Proyecto: **“RESIDENCIAL ALEGRIAS DEL SEÑOR”**

David, 23 de febrero de 2022
NOTA-DRCH-AC-467-02-2022

MINISTERIO DE AMBIENTE
DIRECCIÓN REGIONAL DE CHIRIQUÍ
SECCIÓN DE EVALUACIÓN DE IMPACTO AMBIENTAL
INFORME TÉCNICO DE EVALUACIÓN DE ESTUDIO DE IMPACTO AMBIENTAL
No. 134-2021

FECHA: 28 DE MARZO DE 2022
NOMBRE DEL PROYECTO: RESIDENCIAL ALEGRIAS DEL SEÑOR
PROMOTOR: ANEL GUERRA
REPRESENTANTE LEGAL: ANEL GUERRA
UBICACIÓN: CORREGIMIENTO DE LAS LOMAS, DISTRITO DE DAVID, PROVINCIA DE CHIRIQUÍ

CORREGIMIENTO DE LAS LOMAS, DISTRITO DE DAVID,
PROVINCIA DE CHIRIQUÍ - PROYECTO RESIDENCIAL
ALEGRÍAS DEL SEÑOR

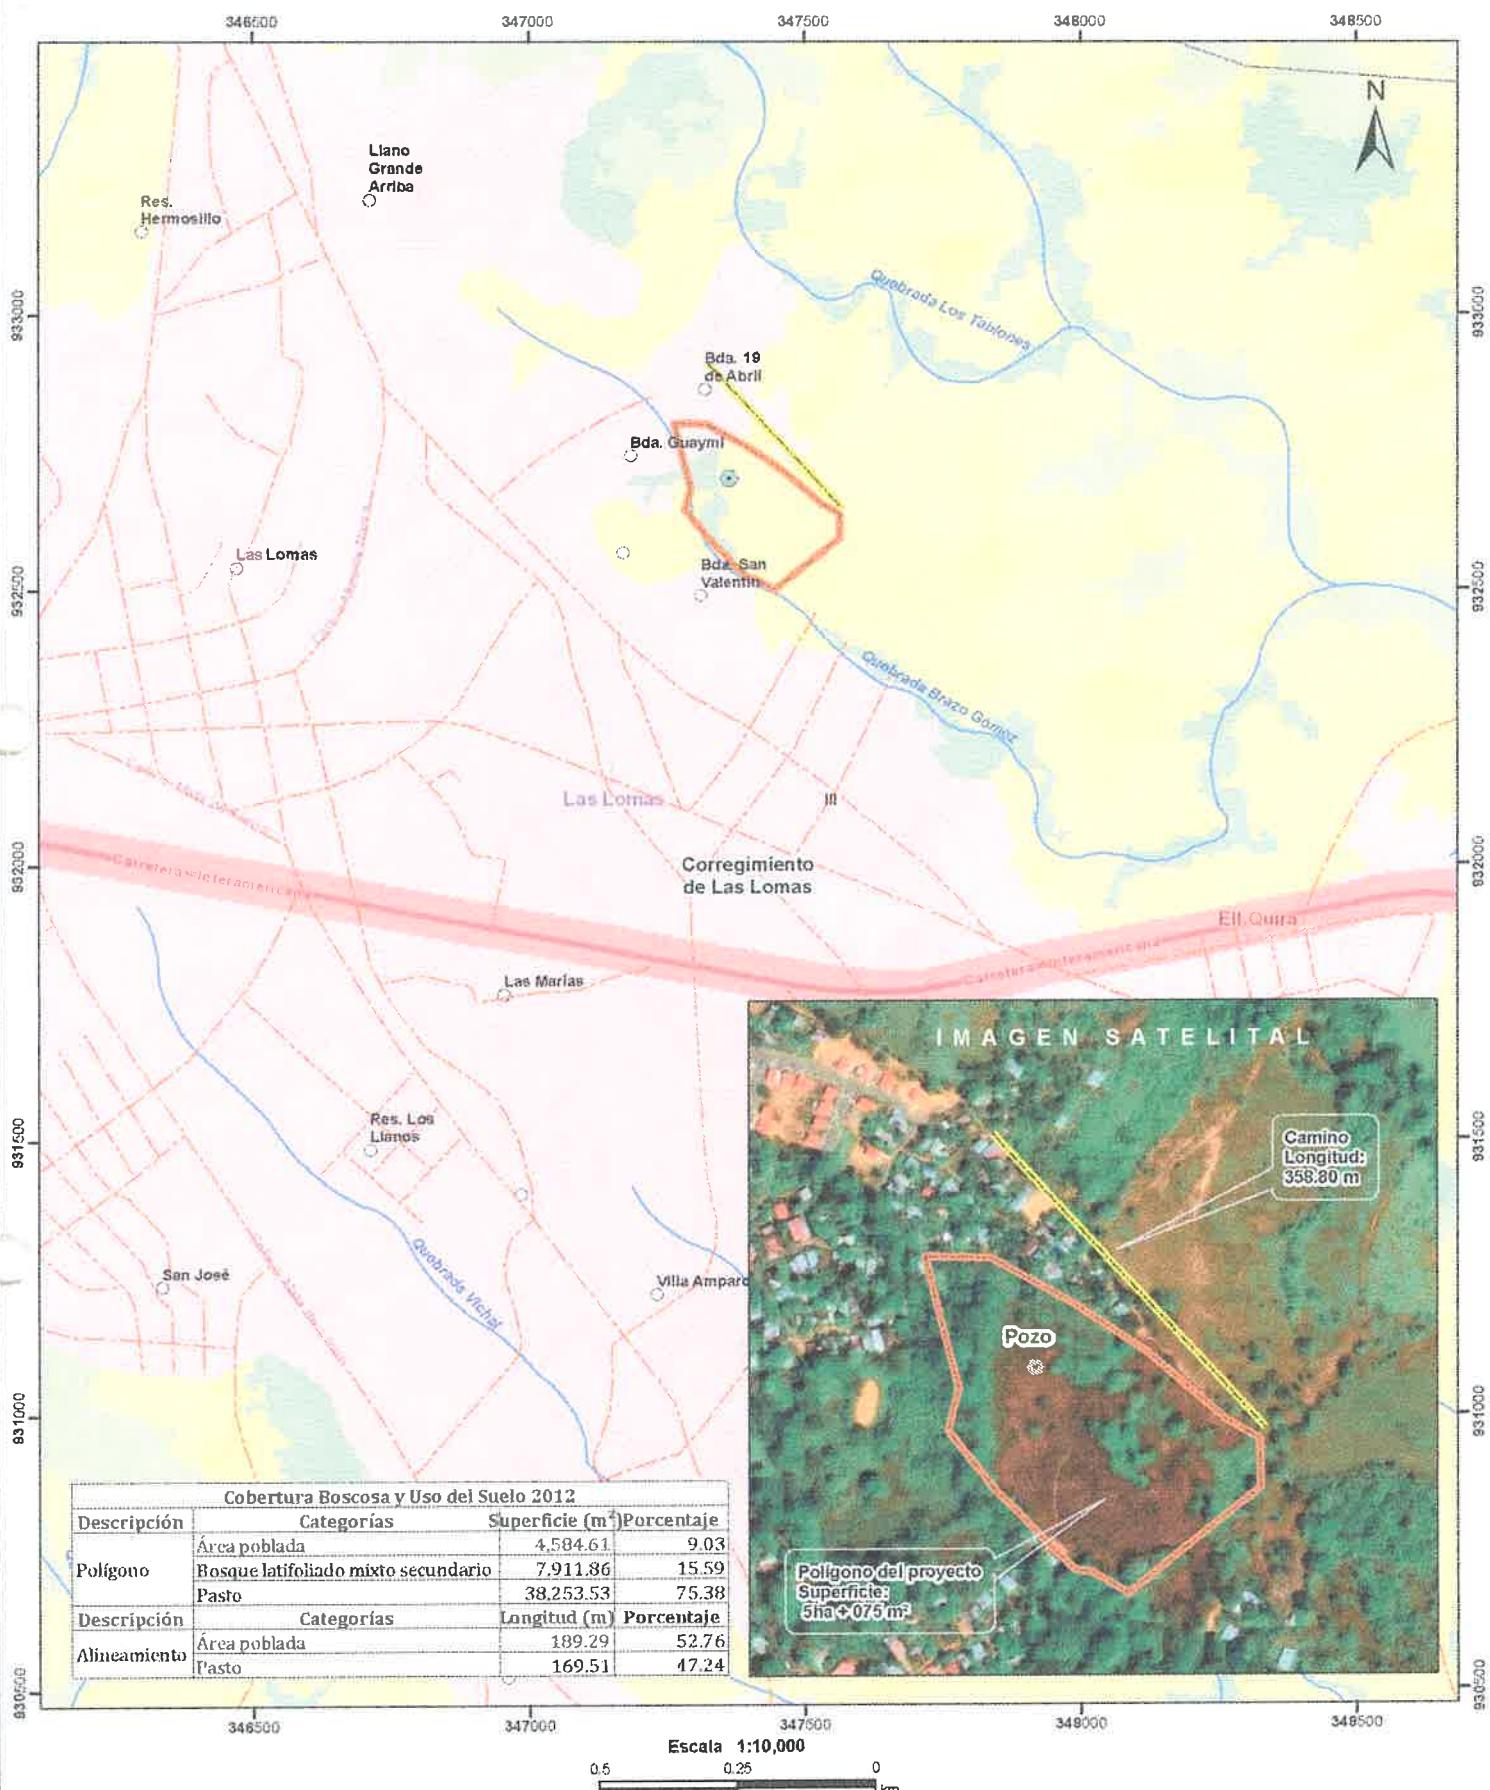
Con los datos proporcionados se generó un polígono (**5ha + 075 m²**), un alineamiento denominado “**Camino**” (**358.80 m**) y un dato puntual denominado “**Pozo**”, este último se ubica dentro de polígono general. Los mismos se ubican fuera de los límites del Sistema Nacional de Áreas Protegida. Se hace la observación que bordeando el polígono se encuentra un cuerpo de agua denominado “**Quebrada Brazo Gómez**”.

De acuerdo a la Cobertura Boscosa y Uso del Suelo 2012, el dato se ubica en las categorías de “**Área poblada**”, “**Bosque latifoliado mixto secundario**” y “**Pasto**”; y según la Capacidad Agrológica se ubica en el tipo **III** (Arable, severas limitaciones en la selección de las plantas, requiere conservación especial o ambas cosas).
